21.27 – Årøybukt eiendom AS Vurdering innspill Statens Vegvesenet

Den mindre planendringen til reguleringsplanen for 'Opplevelsessenter og hytteområde i Årøybukt' ble sendt ut til høring til sektormyndighetene, og da har blant annet Statens Vegvesenet (SVV) kommet med innspill. I sin høringsuttalelse skriver SVV det følgende:

Figur 1: Forenklet plankart som viser vegstrukturen innenfor planområde: oransje = hovedveg, grønn = lokale vegger til 10-25 eiendommer, blå = veg til mindre enn 10 eiendommer.

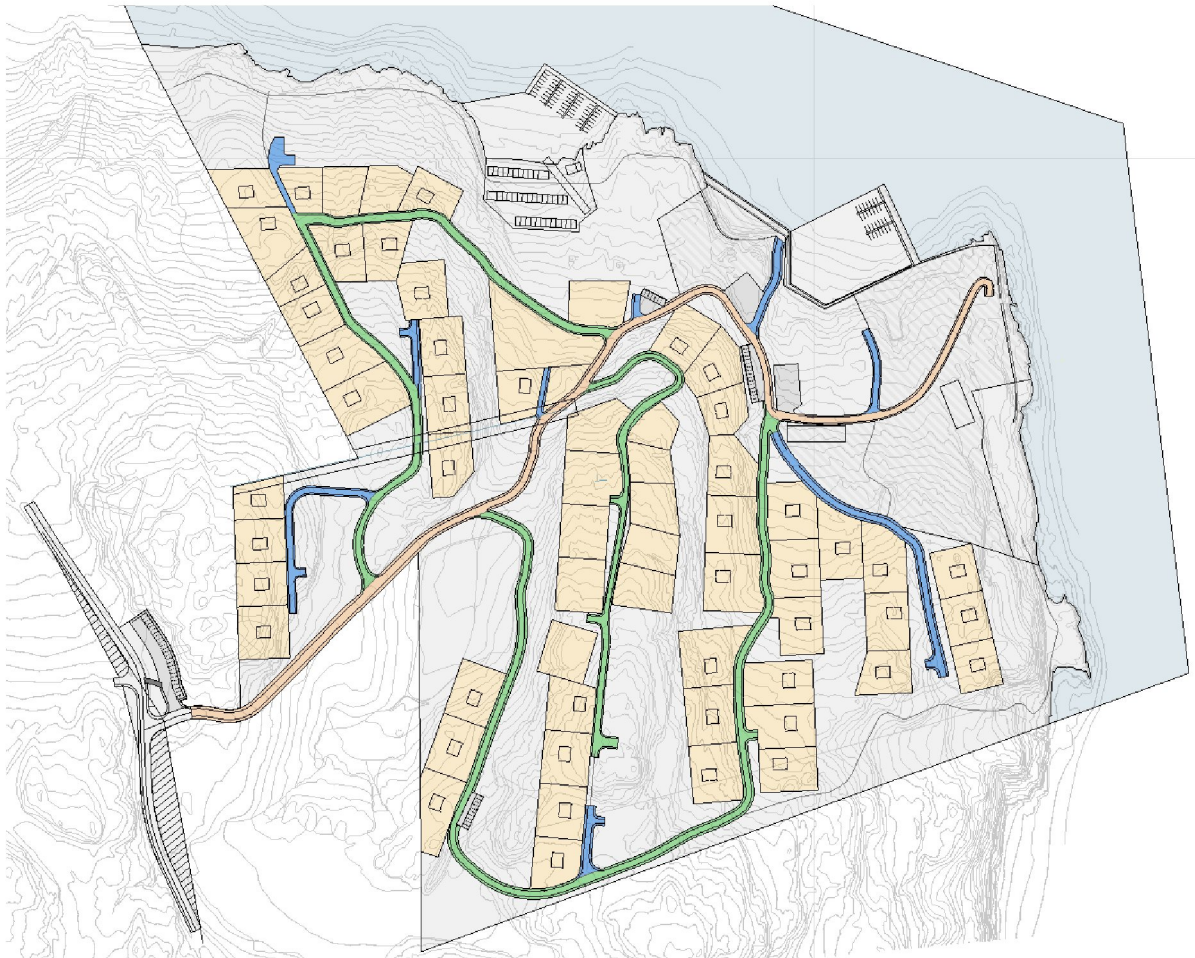
'Vegarealene innenfor planområdet bør bygges i henhold til Statens vegvesen sine vegnormaler. Spesielt bør siktkravene i avkjørsler og kryss ivaretas.'

De nye vegene og sidearealene som er tatt inn i reguleringsplanen er utformet med samme bredde som dem i den opprinnelige planen. Dette med bakgrunn i å få samme vegstandard i hele planområdet. Figuren nedenfor viser vegstrukturen.

Den første delen av hovedvegen, som avslutter like etter første avkjørsel, er 5,0m bred med 2,0m på hver side til skuldre og grøft. Dette er noe bredere enn standarden legger opp til. Bredden ble satt i den opprinnelige reguleringsplanen, og det er mest sannsynlig gjort for å skape en oversiktlig trafikksituasjon. Alle kjøretøyer fra og til eiendommene må nemlig passere denne relativ bratte strekningen som svinger opp mot fylkesvegen.

De øvrige vegene har en regulert bredde på kjørebanelen mellom 3,0m og 4,0m. I tillegg er det langs alle vegger satt av 1,5m på hver side av kjørebanelen til skuldre og grøft. Dette medfører at bredden til vegen inkl. skuldre tilfredsstiller kravet for vegtypen L2, mens den øvrige delen av regulert område kan brukes til en grøft. Lokalt er det noen steder hvor vegbredden og sidearealet er litt mindre på grunn av terrengforholdet og eksisterende eiendomsgrenser. Dette

Samlet sett avviker den første delen av hovedvegen fra standarden, men på en sånn måte at det etter vår vurdering vil skape en tryggere trafikksituasjon. I tillegg er resten av vegene utformet iht SVV sine krav slik at målet for å invitere til lav fart blir ivaretatt i hele planområdet. Vi mener derfor at vegbredden i reguleringsplanen er utformet i henhold til SVV sine vegstandarder.

Figur 2: SVV HB V121 figur 3.29 - siktkrav i avkjørsler.

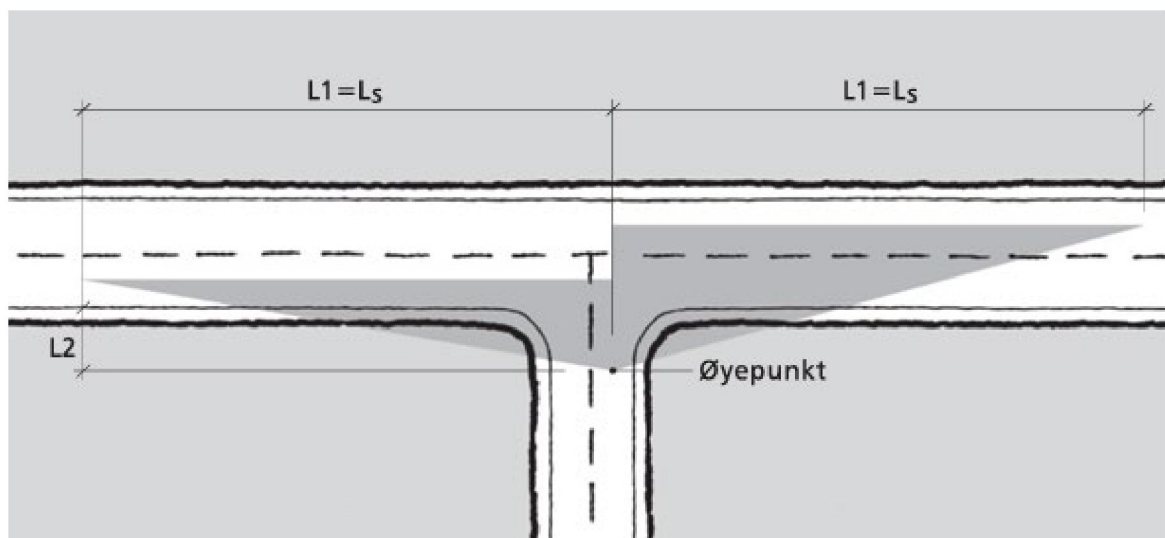
I sitt innspill spesifiserer SVV også at siktkravene i avkjørsler og kryss bør ivaretas i reguleringsplanen. I krysset mellom planens hovedveg og fylkesvegen ble det allerede lagt inn frisiktslinjer i den opprinnelige planen. Vurderingen som i sin tid ble gjort ligger altså til grunn her. Når det gjelder resten av planområdet er det noen få steder hvor det ikke er mulig å ivareta standarden til utforming av kryss på grunn av terrengforholdet. Vi mener imidlertid at, bortsett fra krysset med fylkesvegen, alle øvrig 'kryss' kan ses som en avkjørsel iht SVV definisjon (HB V121):

Siden det ikke er gjort en vurdering av ÅDT innenfor planområde tar vi utgangspunkt i en ÅDT > 50. For veier med en fartsgrense på 30km/t og en ÅDT > 50 blir L_2 da 4,0m (tabell 3.7 HB V121) og L_s 20,0m (tabell 2.1 HB N100). Med bakgrunn i dette er siktkravet for alle avkjørsler ivaretatt, se tegning A10-3 i vedlegg.
